相談レイアウトプラン

音楽室レイアウトプラン

●保健室を1.5スパンとした案

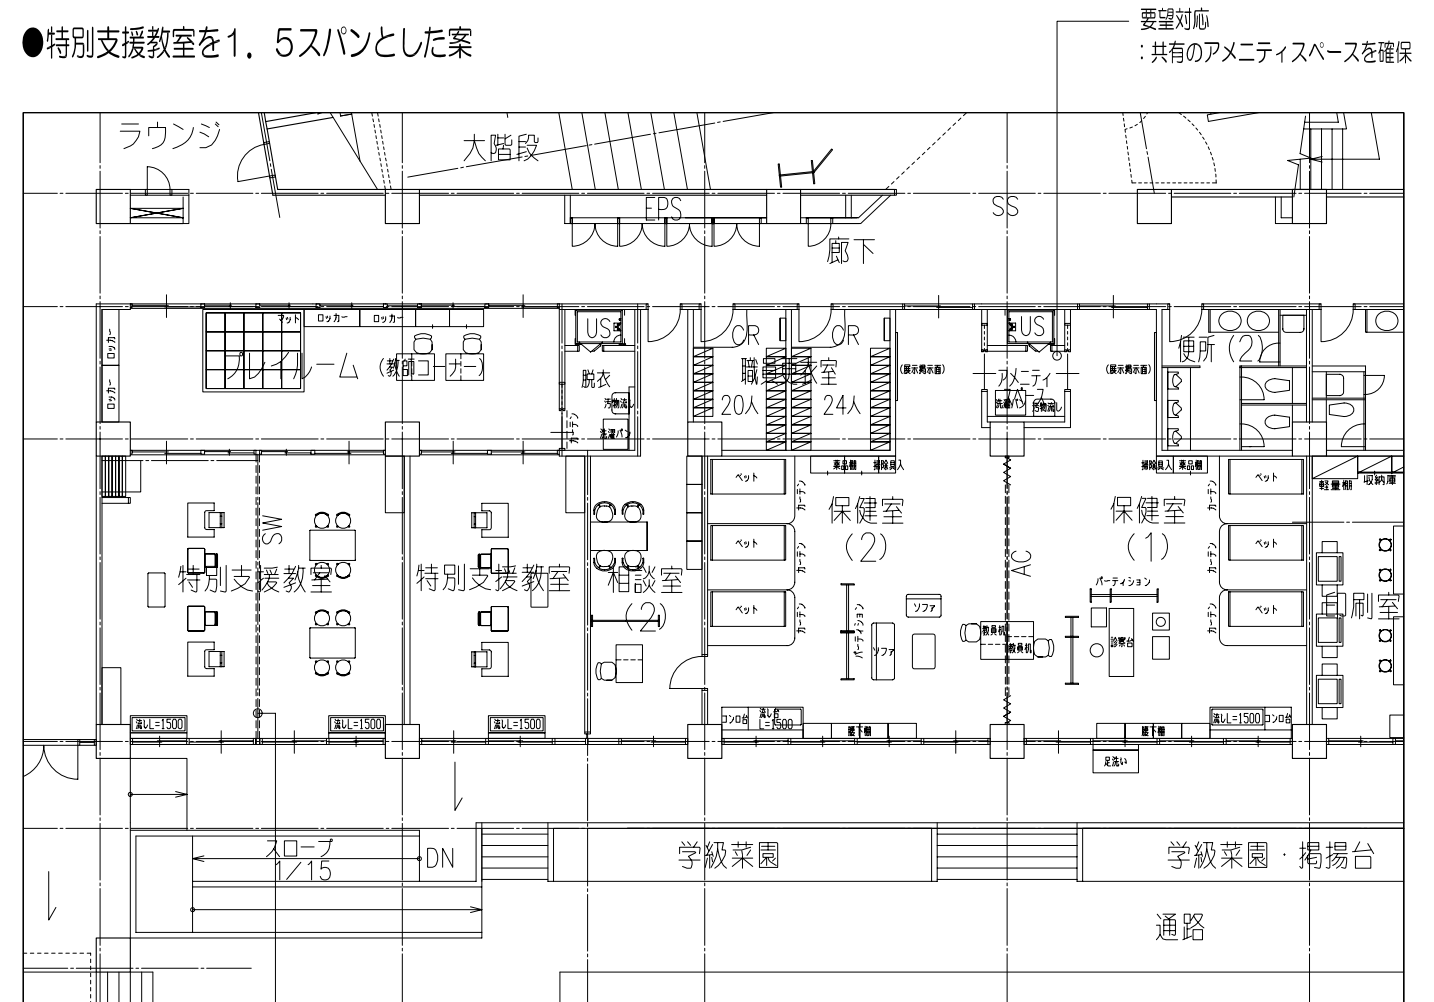
可動間仕切りにより各2分割（計4分割）に対応できます。

従来案：ラウンジとした場合
要望対応：室内にアメニティスペースを確保

●特別支援教室を1.5スパンとした案

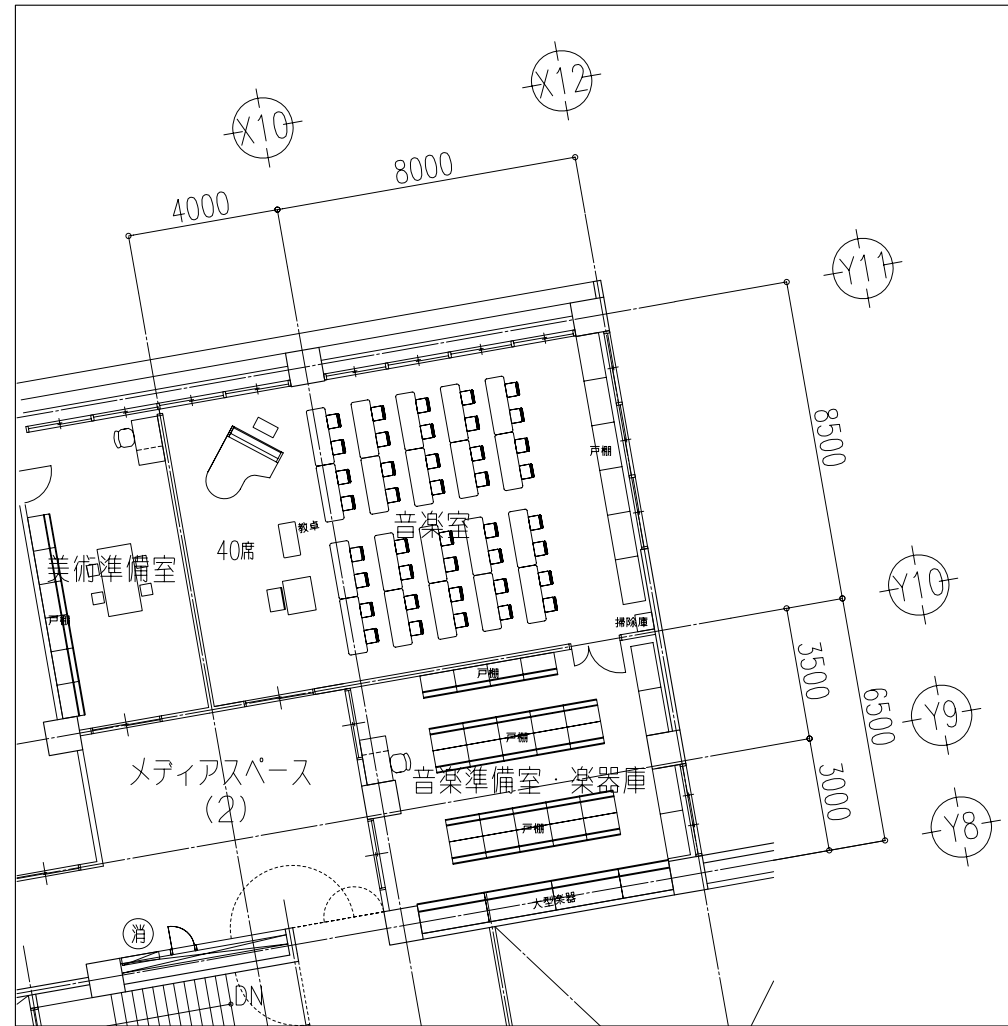
可動間仕切りにより計3分割に対応できます。

要望対応
：共有のアメニティスペースを確保

※保健室前のラウンジとアメニティスペースはどちらの案においても入替え可能

- ・特別支援教室の専用便所は必要か。
- ・保健室の間仕切りの仕様（日常的に一体的に用いるならば、アコーディオンカーテンをおすすめするが、気密性、防音性においては期待できない。）
- ・保健室の要望対応について（専用便所、専用シャワー）

●要望検討案：音楽室126㎡

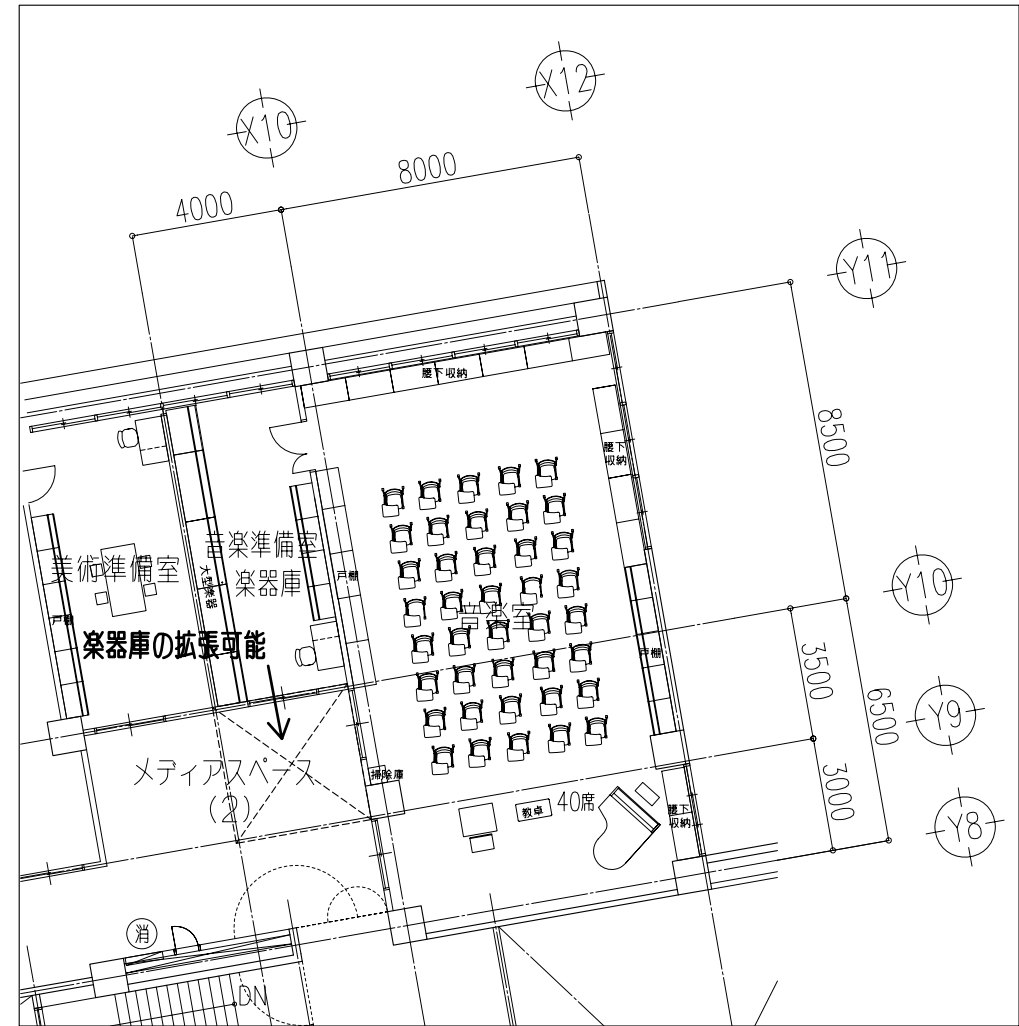
※参考：既存音楽室（中学）面積：126㎡
